快速建筑设计100例

100 Samples of Architecture Design Sketch

黎志涛 编著

前　言

例 20　报刊亭设计

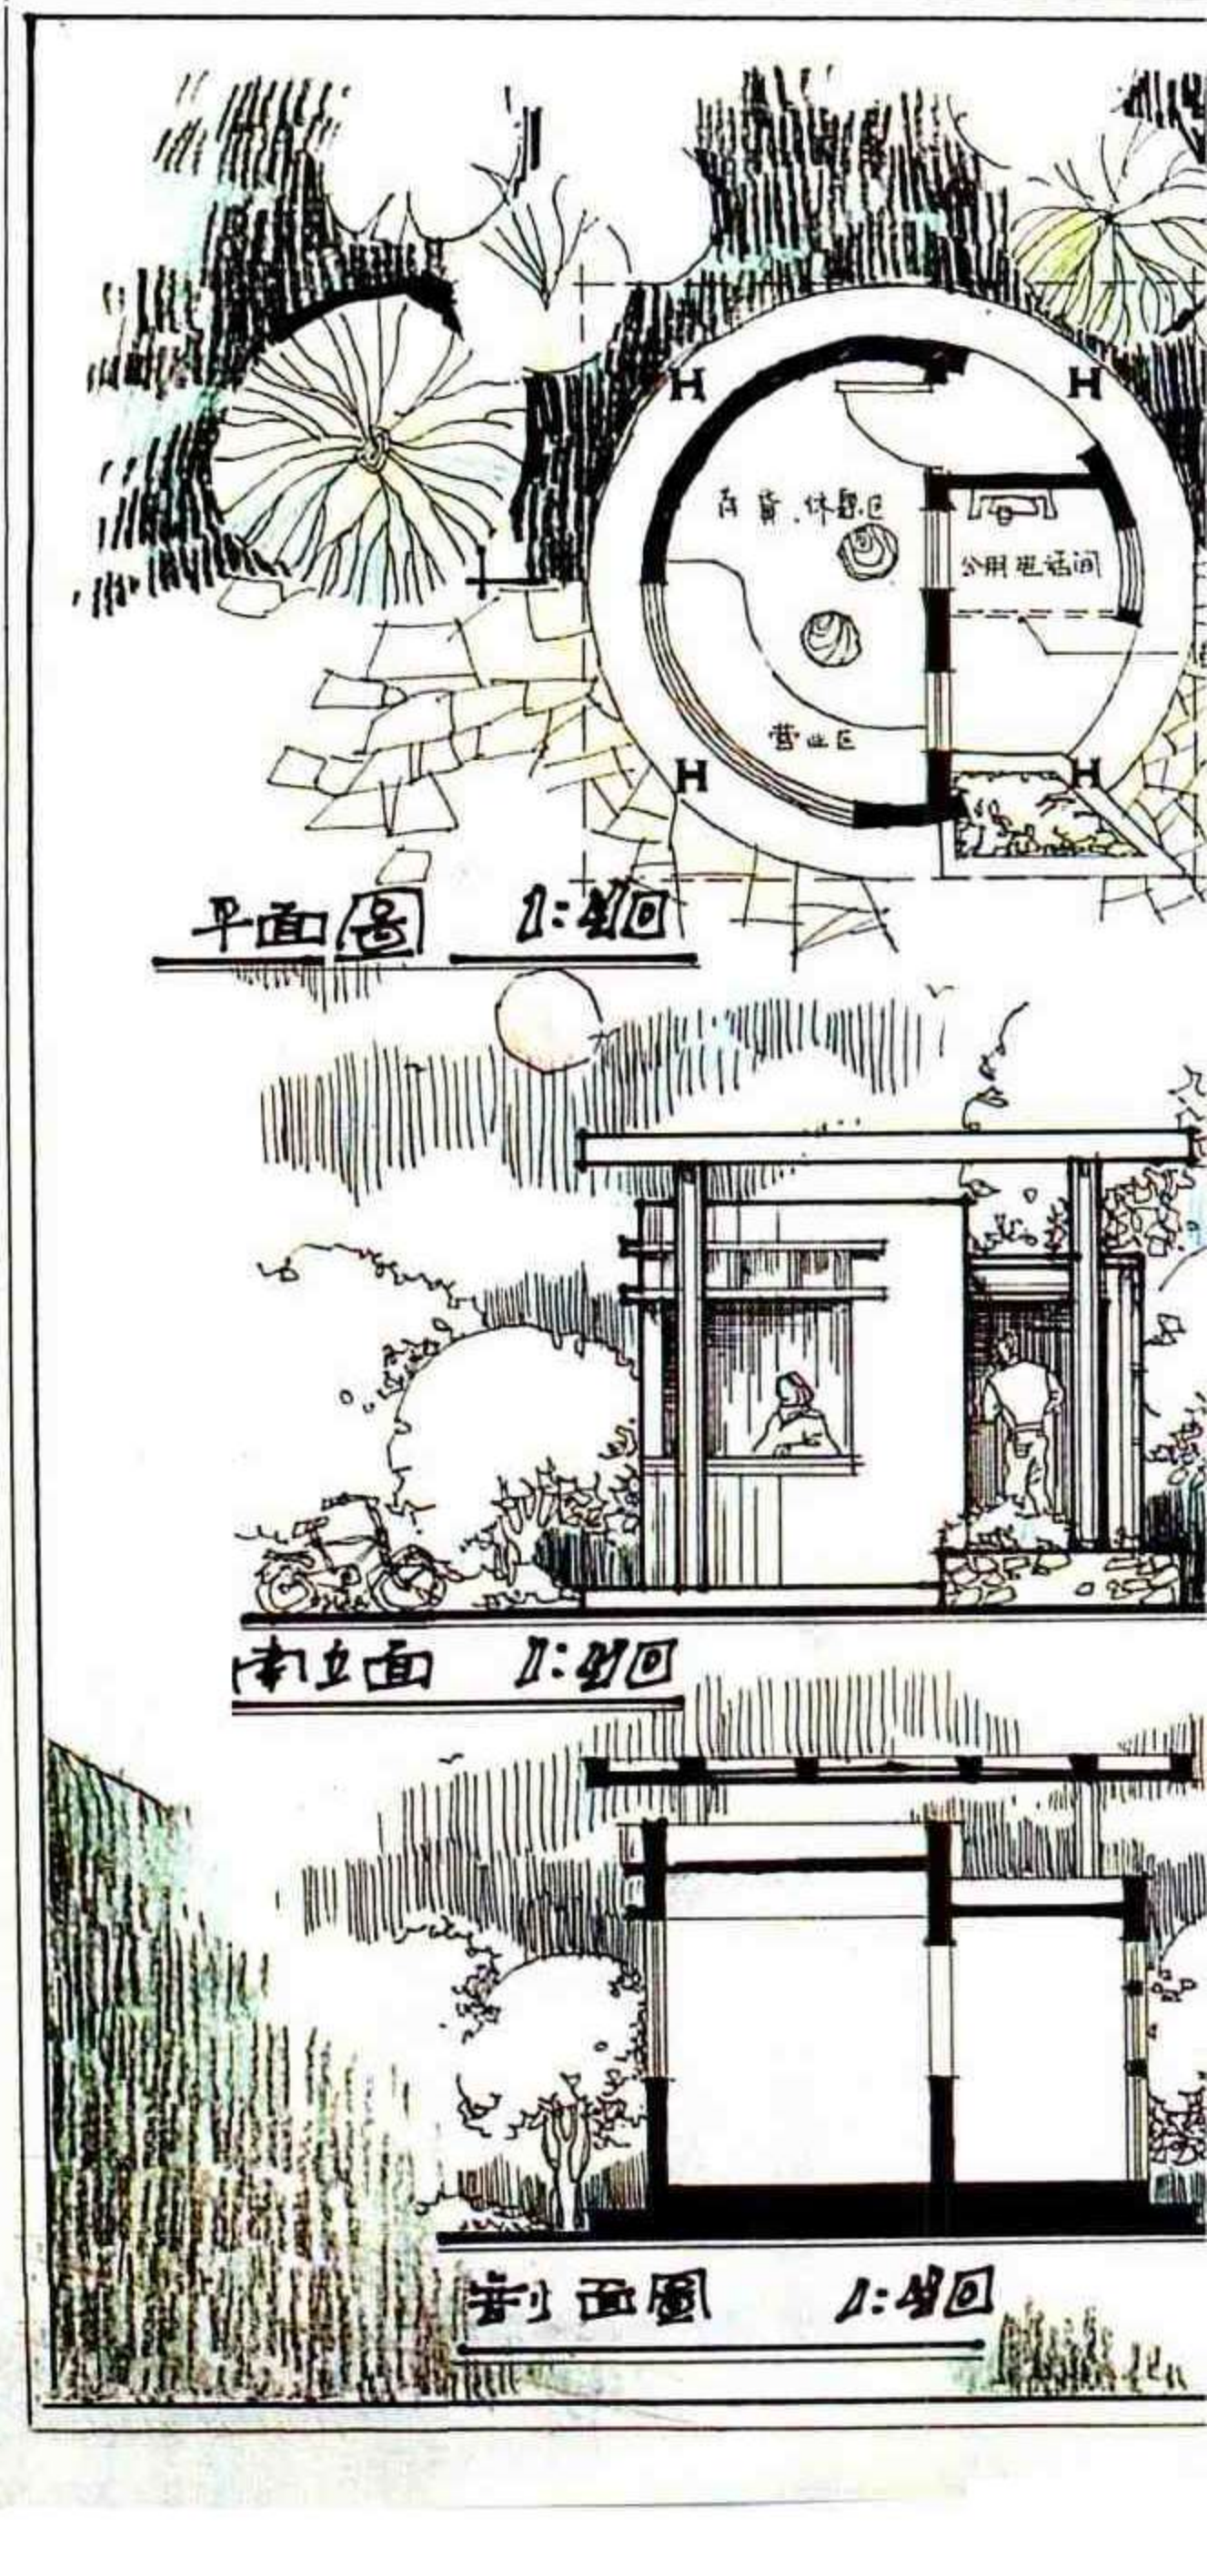
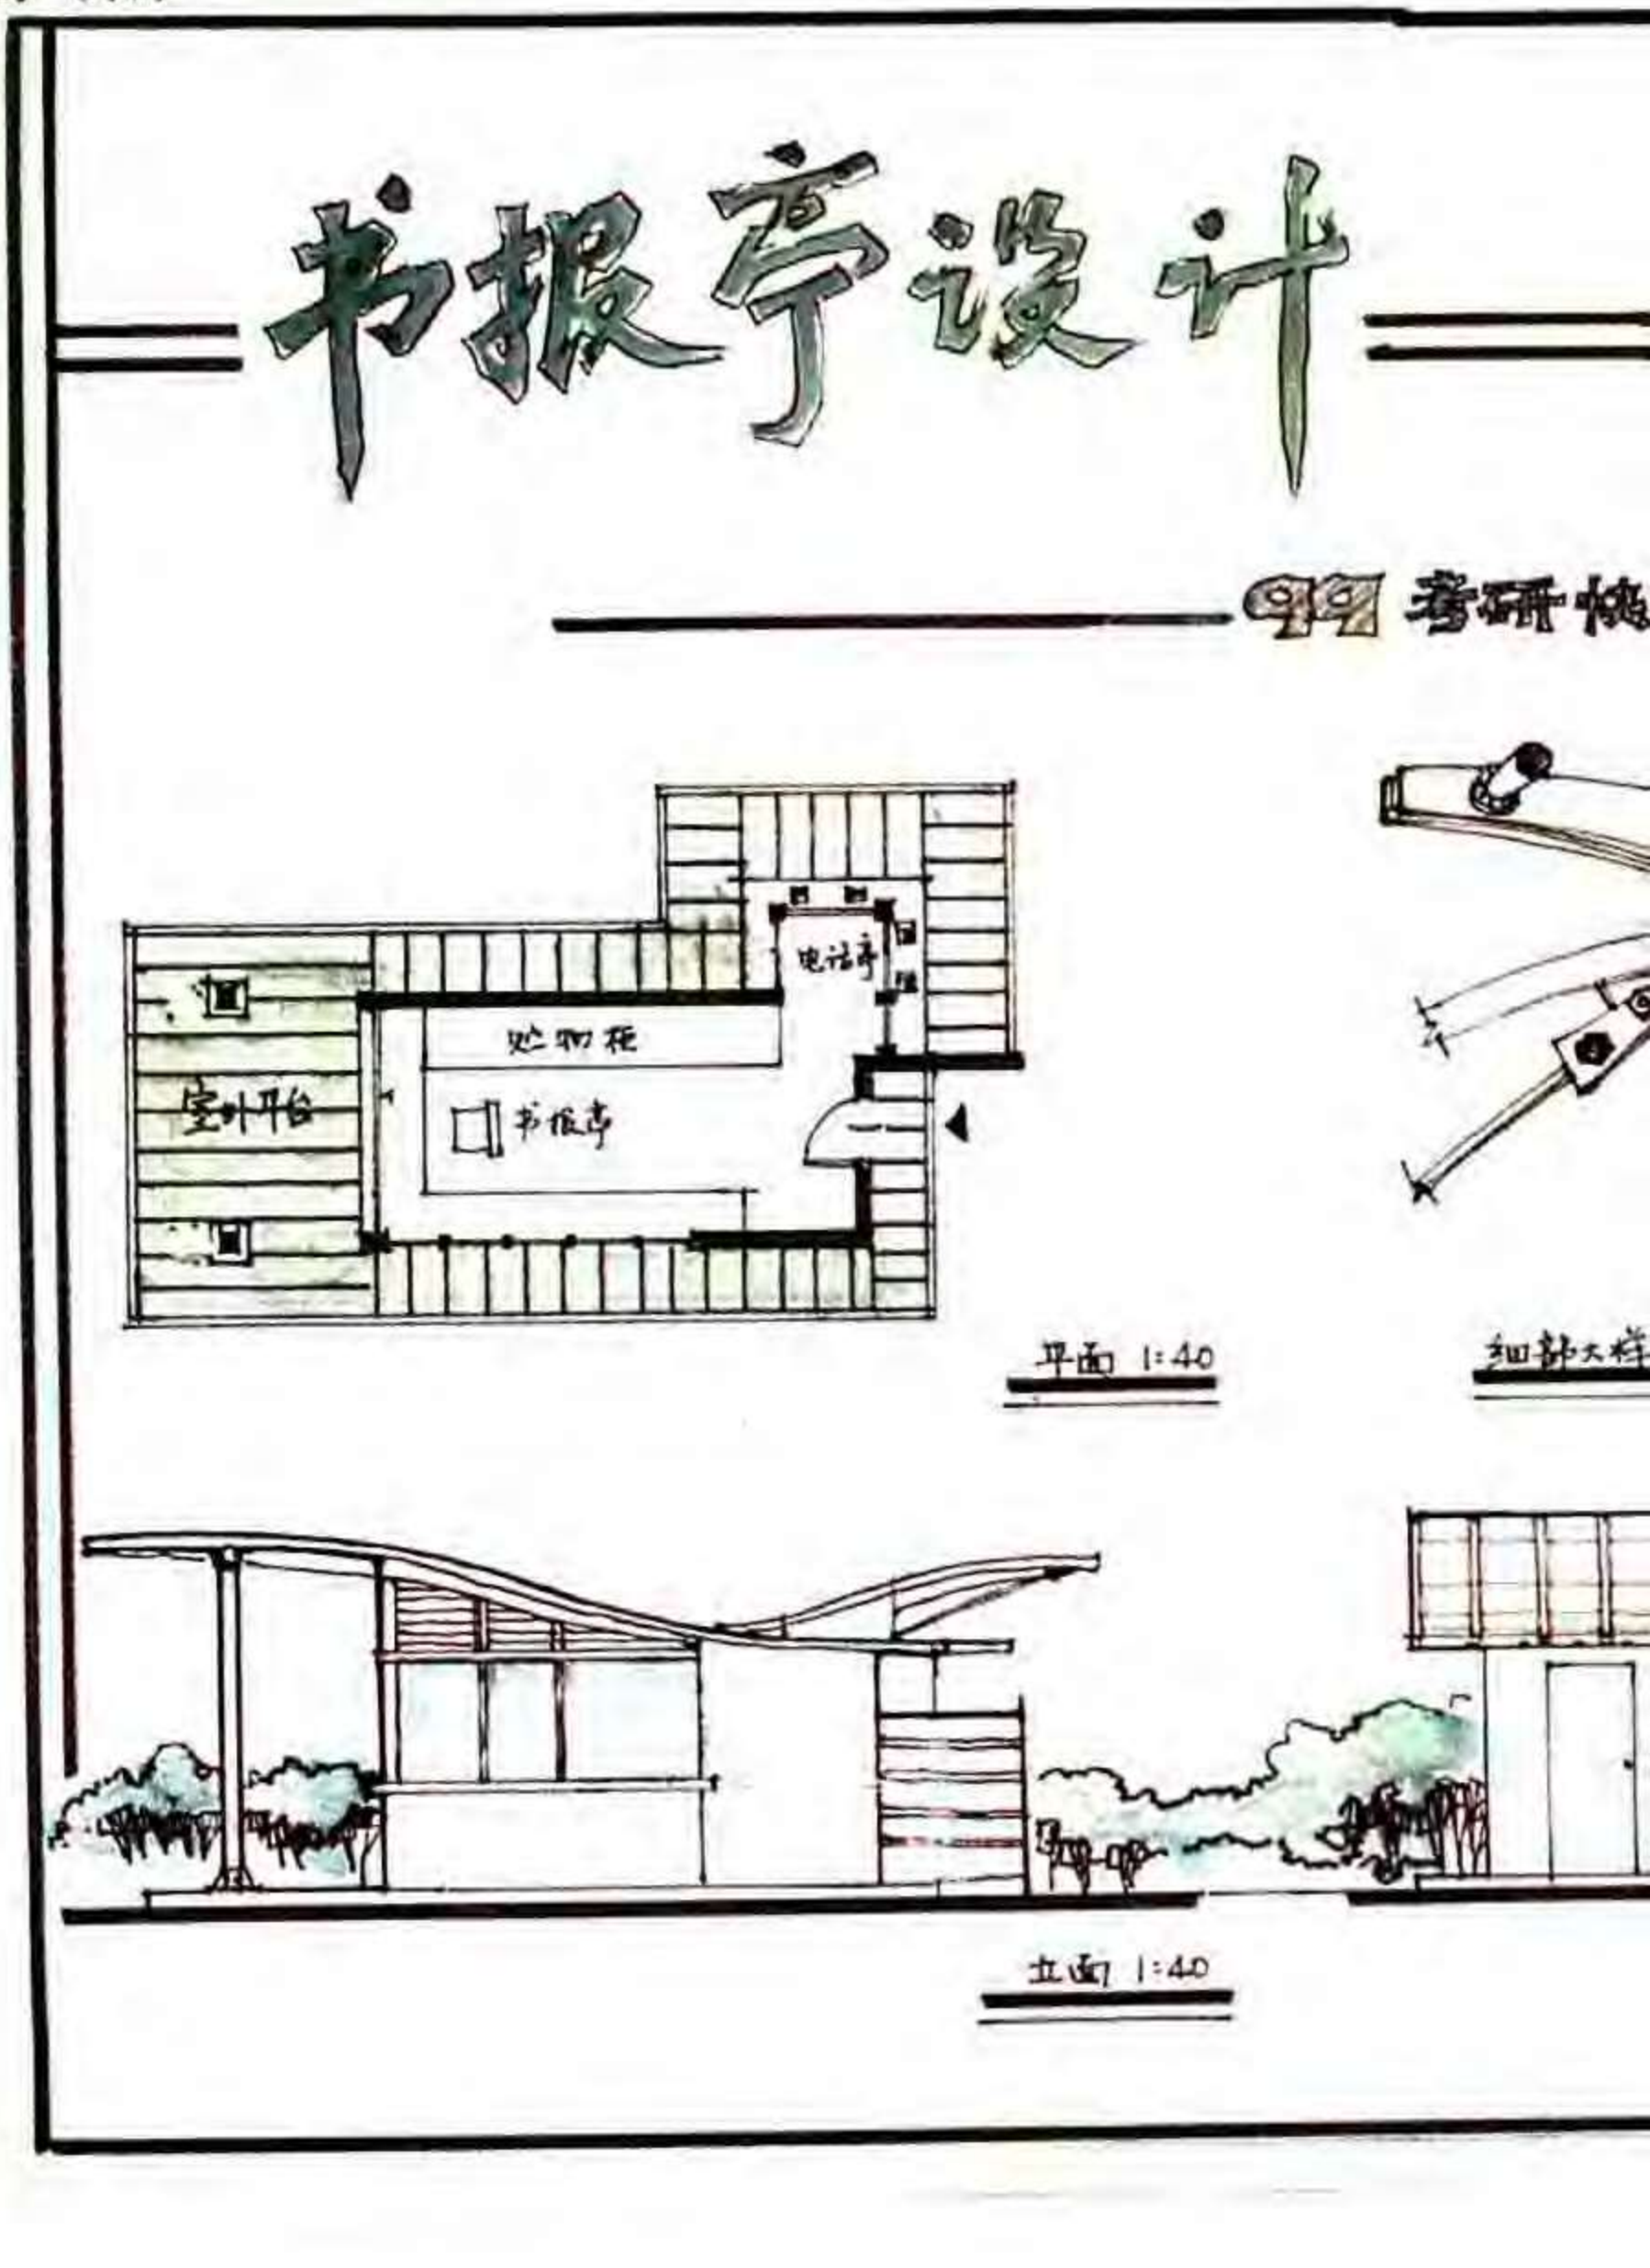
设计 —— 该方案平面设计图形单纯中富有变化，平面功能组织较好，但造型设计不够简洁。报刊亭需要大面积展示刊物的方式考虑不周。平面周边一个踏步的宽度太窄，势必造成使用不便。

表现　一版面构图紧凑，布局匀称，东立面按平面投形画法不妥。透视图表现基本功较弹，空间层次表达清楚。

例 24　公厕设计

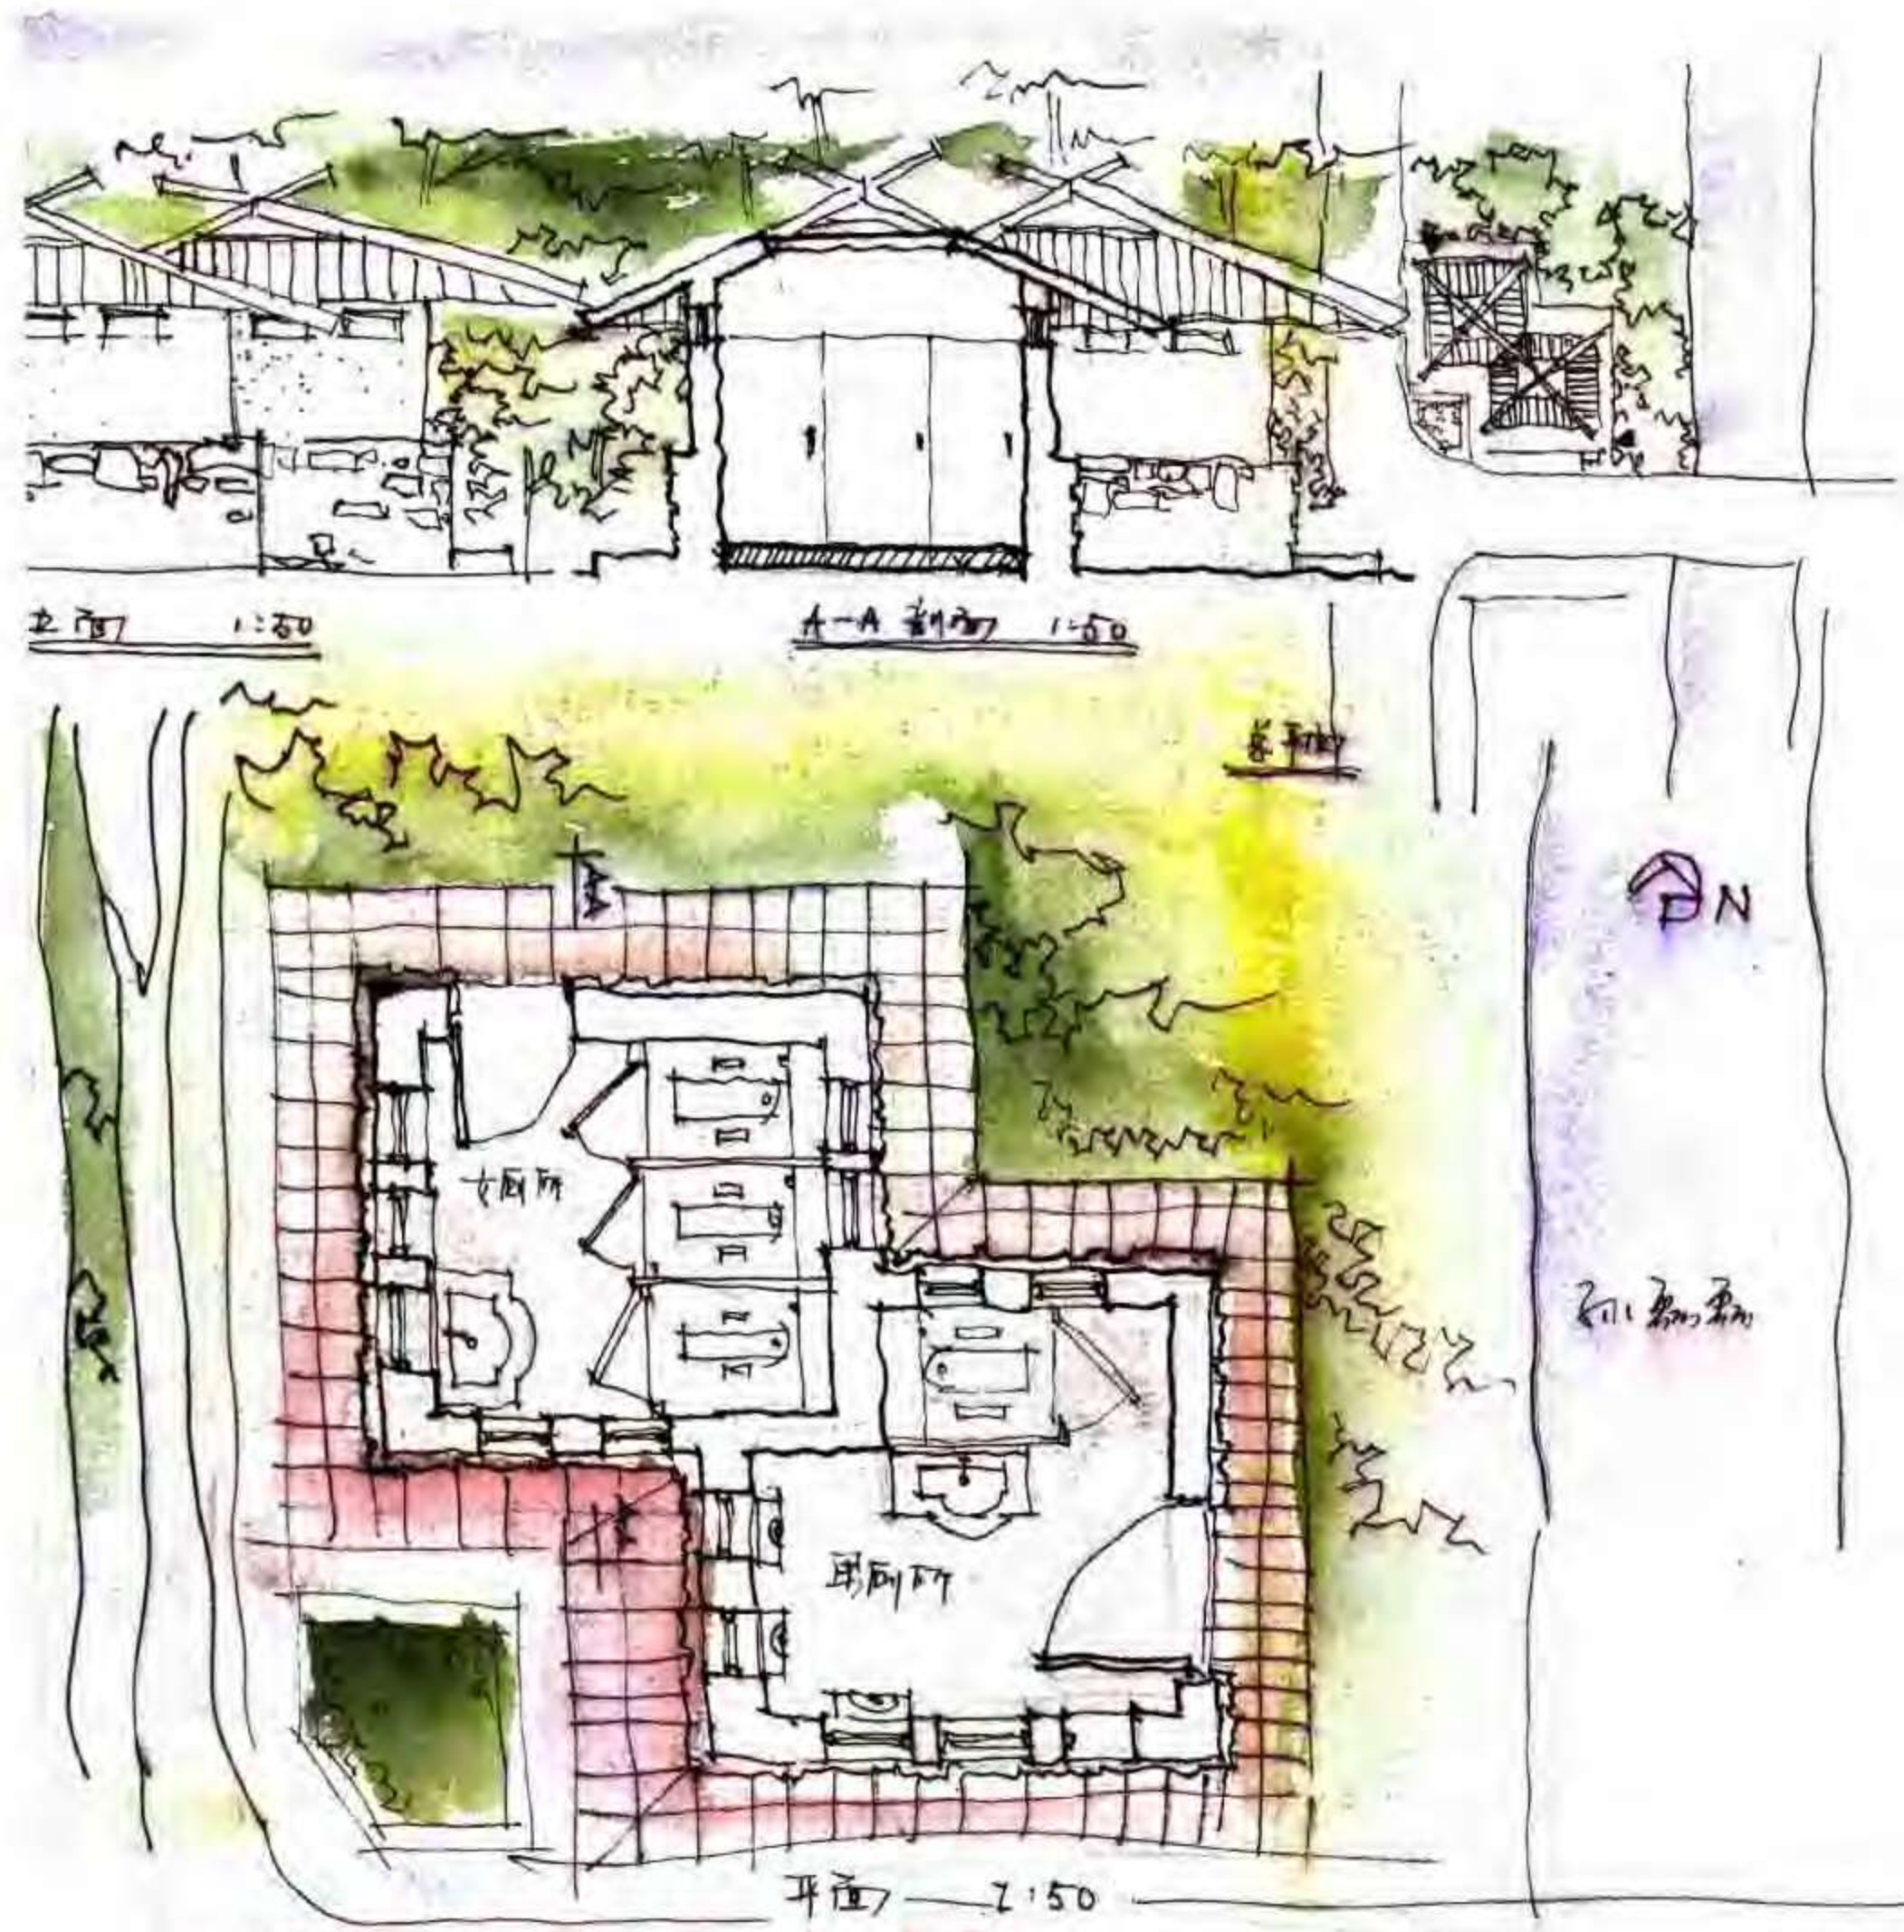
设计 —— 该方案结合功能要求，以两个正方形平面相互咬接构成建筑形体，平面布局简洁有机。小建筑尺度感把握较好，屋顶以大挑檐四坡锥顶加强了小建筑造型特征。但墙面两种材料的比例欠佳。

平面对功能考虑欠周，视线遮挡设计未予注意。高窗忽略了蹲位的水箱安装要求。洗手盆尺度太大。

表现 —— 徒手线条基本功较强，不拘泥于对细节的表达，线条轻松自如，有速度感。版面整体效果好，排版紧凑，构图匀称，平、立、剖面图通过运用环境要素的配置和色彩衬托，使主图突出。鸟瞰图人物表达是一败笔。
